Stellungnahme des Landesjagdverbandes Sachsen-Anhalt zum Vorhaben- und Erschließungsplan Nr. 74 „Zukunftsprojekt Morgenrot“

**32. Änderung des Flächennutzungsplanes Quedlinburg im Rahmen des „Zukunftsprojekt Morgenrot“
B-Plan Nr. 74: „Zukunftsprojekt Morgenrot“
Öffentliche Beteiligung zum Entwurf**

Stellungnahme zum Entwurf des Bebauungsplans Nr. 74 „Zukunftsprojekt Morgenrot“

Ausschnitt aus dem Regionalplan Harz mit eingezeichnetem Verbindungskorridor ■ zwischen Seweckenberge und Bodenniederung (REGIONALE PLANUNGSGEMEINSCHAFT HARZ 2009) – (Korridor schematisiert dargestellt)

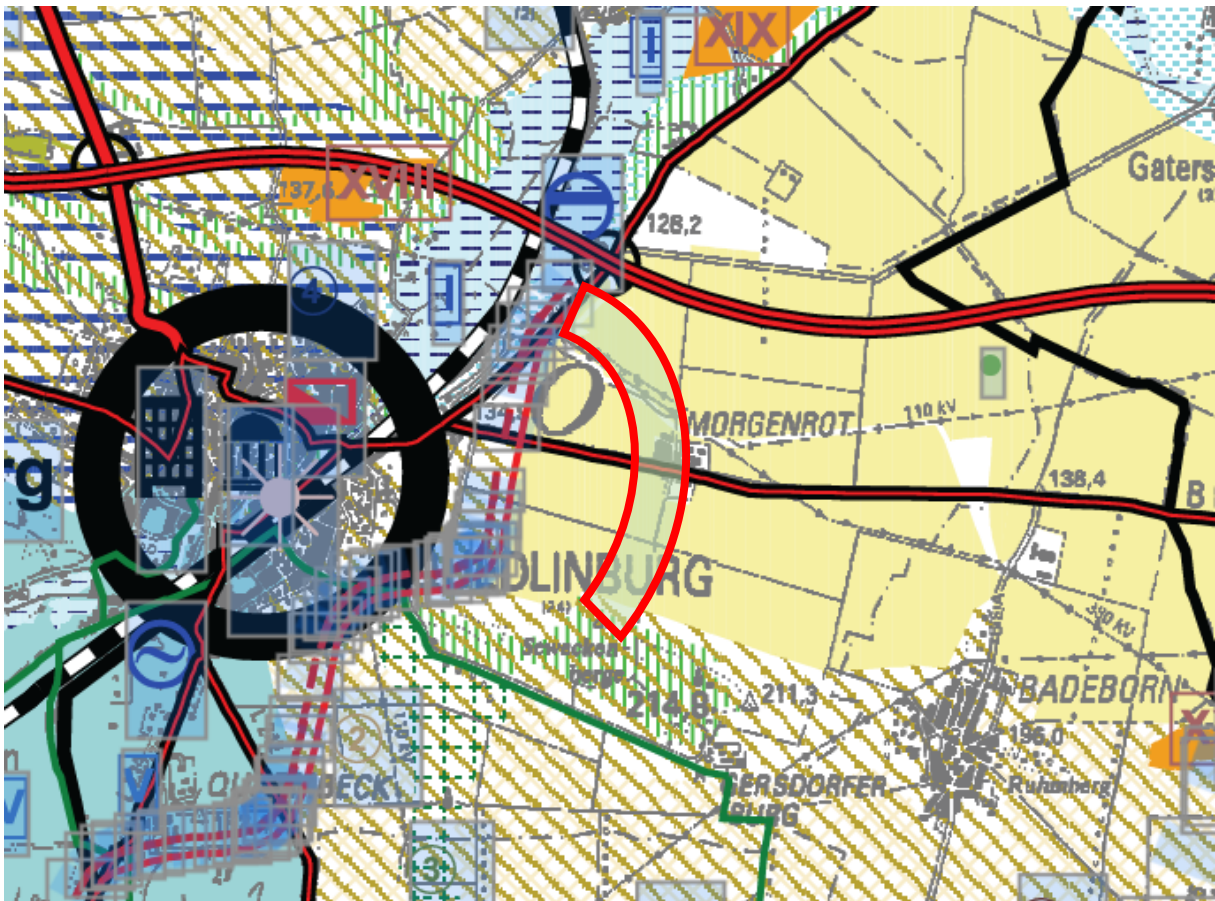
Zwischen den Seweckenbergen und der Bodeniederung sollte ein möglichst breiter, störungsarmer und dauerhaft funktionsfähiger Wildtierkorridor entwickelt werden.

Der Korridor sollte daher mit ausreichendem Abstand zur Ortslage Morgenrot geführt werden. Eine zu enge Führung entlang bestehender Siedlungsstrukturen würde die Funktion als Wanderachse insbesondere für störungsempfindliche Arten deutlich einschränken. Ein entsprechender Vorschlag zur Korridorplanung wird angehängt.

Projektgebiet mit hervorgehobenen (rot) Landschaftselementen von besonderer ökologischer Bedeutung, die unbedingt erhalten und durch Hecken und extensiv bewirtschaftete Grünlandflächen miteinander verbunden werden, bzw. bleiben müssen.

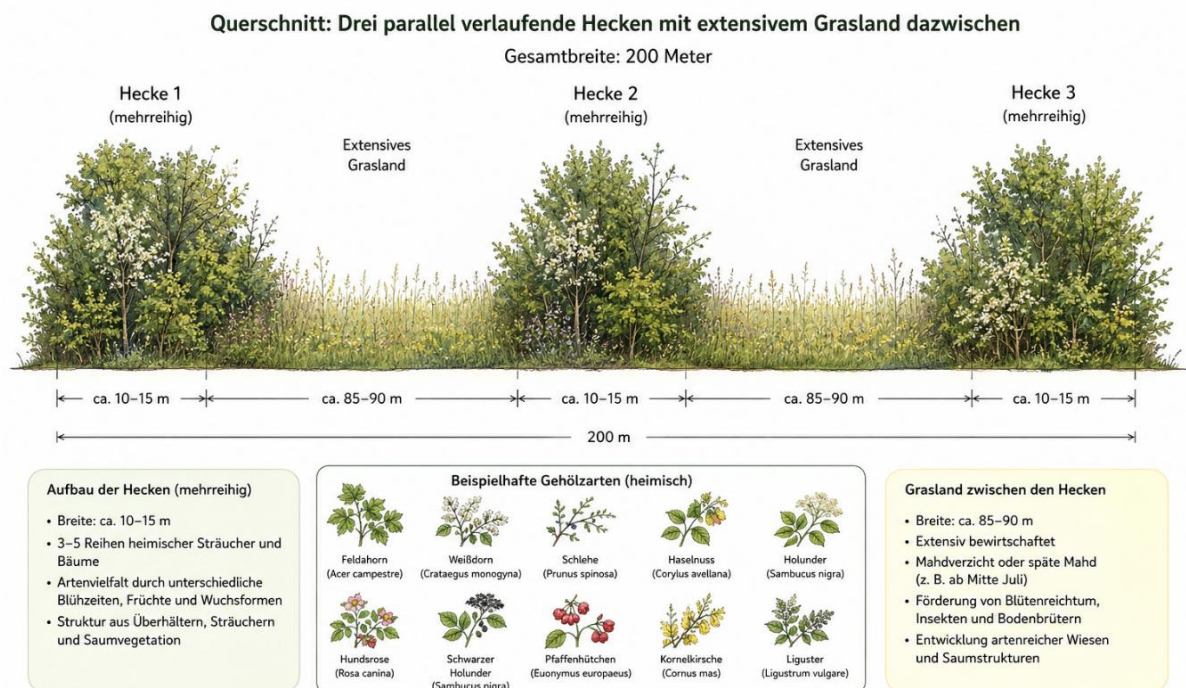
Der Korridor sollte nordwestlich von Morgenrot gezielt die wertvollen Biotopstrukturen entlang des Tränkegrabens erreichen und von dort aus bis zur Bodeniederung fortgeführt werden.
